PLAN LOCAL D'URBANISME

Modification simplifiée

LUTTERBACH

1. Note de présentation Complément au rapport de présentation

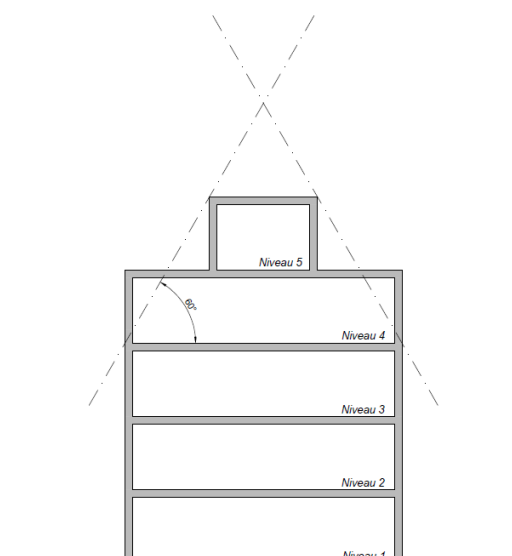
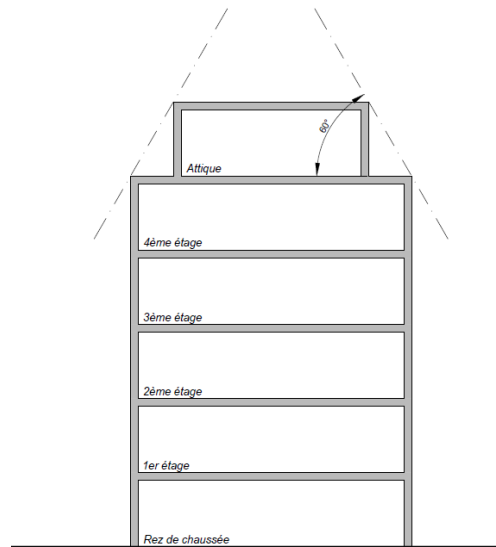
Concernant la hauteur des bâtiments, la modification a approuvé l'augmentation d'un niveau de la hauteur des bâtiments en secteur AUd afin de tenir compte de l'aléa remontée de nappe et ainsi limiter les coûts relatifs à la création de stationnement en souterrains. Cependant, lors de la rédaction du règlement, la définition du volume de l'étage en attique n'a pas évolué avec la modification du nombre de niveau

Ainsi la règle définissant le gabarit approuvée le 13 décembre 2021 conduit à la création d'un attique selon la représentation ci-après dont le volume est défini à compter de la dalle haute du troisième niveau. Le niveau en attique ne serait alors que peu aménageable.

Afin de retrouver l'esprit de la règle de gabarit pour le niveau en attique tel que représenté ci-dessous, il convient de faire évoluer l'article AU 10.11, en précisant que le volume de l'attique doit être défini en fonction du niveau de la dalle haute du quatrième niveau.

L'article AU 10.11 modifié est donc rédigé ainsi :

Le volume du cinquième niveau en attique est délimité par les pignons, et par un plan partant du niveau supérieur de la dalle haute du **quatrième** niveau habitable et incliné à 60° au-dessus du plan horizontal.
